**TREŚĆ ZAPYTAŃ SKIEROWANYCH DO ZAMAWIAJĄCEGO I WYJAŚNIENIA TREŚCI SIWZ
udzielone w dniu 1 lutego 2021 r.**

Dot. postępowania MT.2370.5.2020:

Wykonanie robót budowlanych, instalacyjnych, drogowych oraz dostawa i montaż wyposażenia w realizowanej inwestycji pod nazwą: „Budowa nowej KMPSP w Elblągu oraz przyległej JRG 1 w Elblągu przy ul. Łęczyskiej 19 – ETAP I”

Izolacje fundamentów

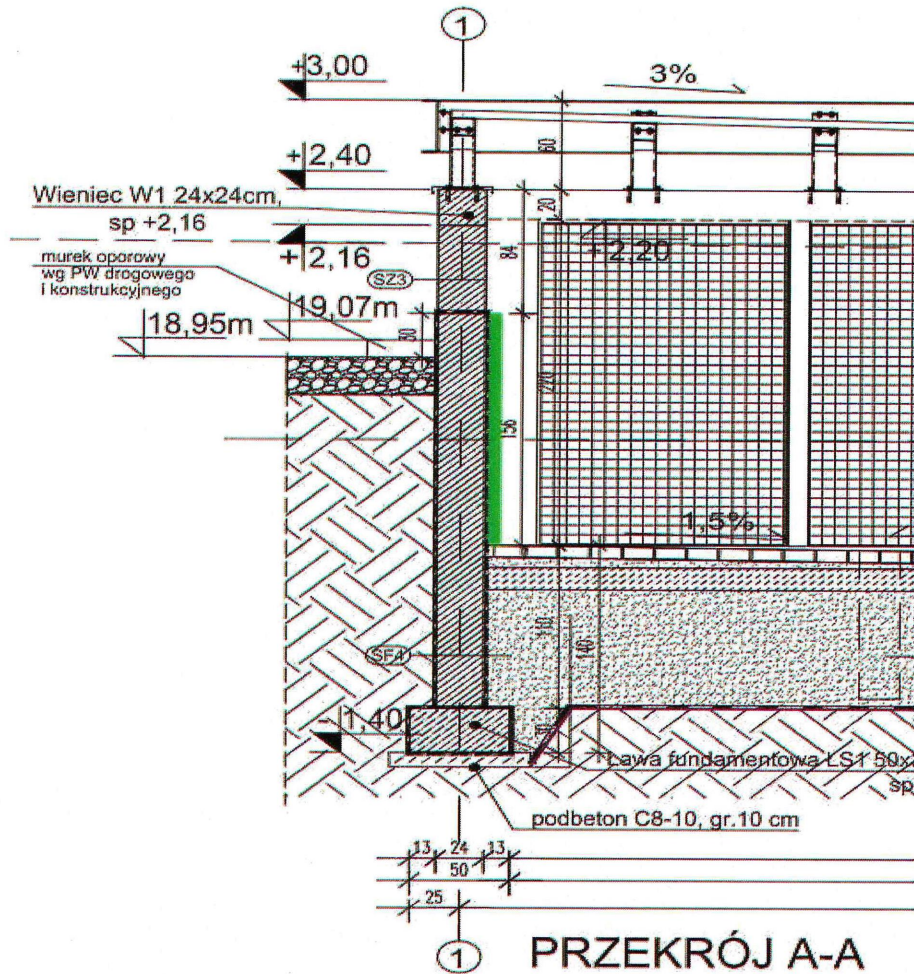
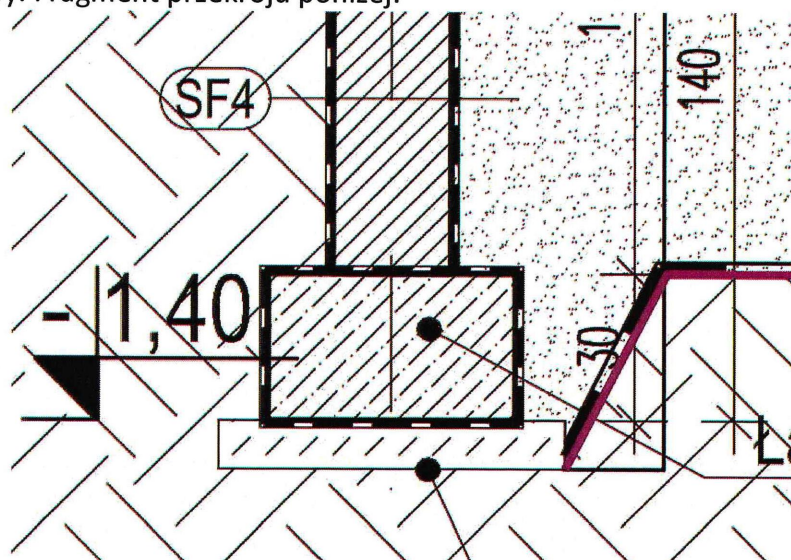
- a) Proszę o informację czy na ścianach od strony wewnętrznej wykonywać izolację przeciwwilgociową bitumiczną, przykład poniżej (kolorem zielonym zaznaczony obszar). Przedmiar wykonany do wysokość 1,40m.

- b) Proszę o informację jaką izolację zastosować na ławach fundamentowych na bokach oraz pod ławą. Przedmiar zawiera jedynie izolację poziomą ław fundamentowych, natomiast zgodnie z dokumentacją należy również wykonać izolację na wierzchu oraz na bokach ławy. Fragment przekroju poniżej:

Ściany z bloków silka M12

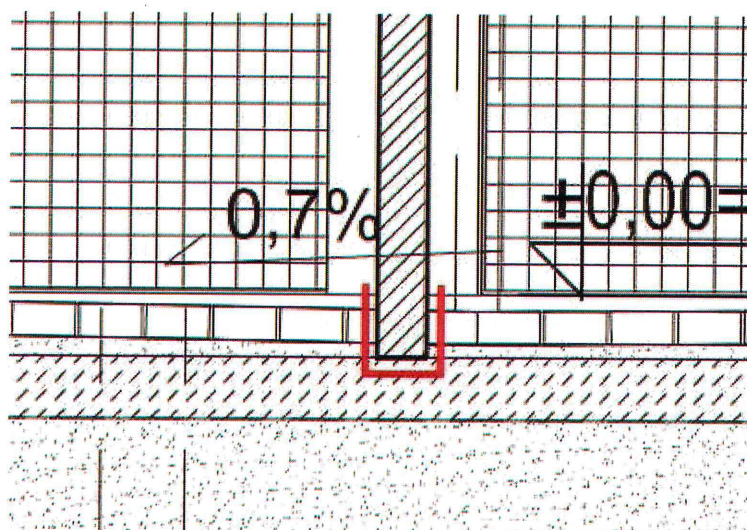
Proszę o weryfikację czy nie należałoby wykonać izolacji ściany z bloczków silikatowych M12 na wysokości warstwy kostki betonowej.

Elewacja

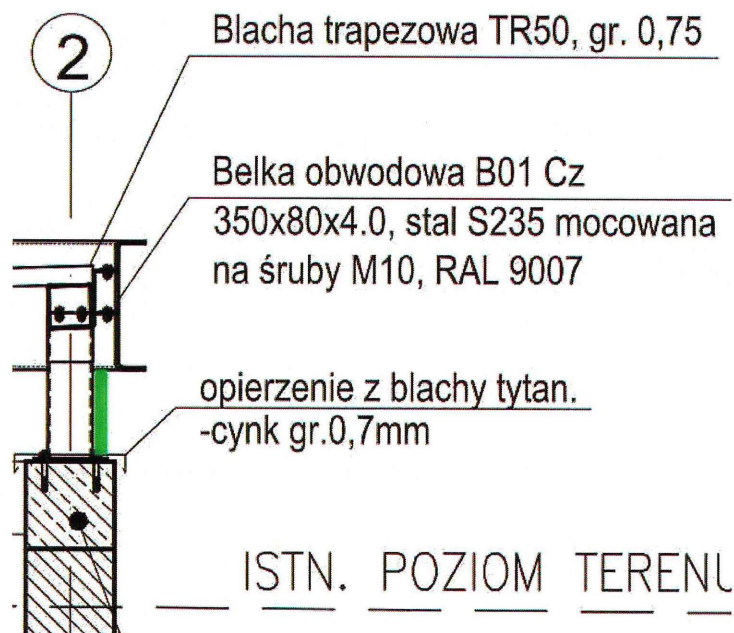
- Wykończenie zewnętrzne – zgodnie z projektem ściana SZ3 od strony zewnętrznej jest wykończona tynkiem mineralnym, natomiast przedmiar zawiera również tynki cw gr.1,5mm. Proszę o wskazanie prawidłowego rozwiązania.

- Wykończenie wewnętrzne – zgodnie z projektem ściana SZ3 od strony wewnętrznej ściana zawiera tylko tynki cw gr. 1,5mm, natomiast przedmiar zawiera również tynki mineralne. Proszę o wskazanie prawidłowego rozwiązania.
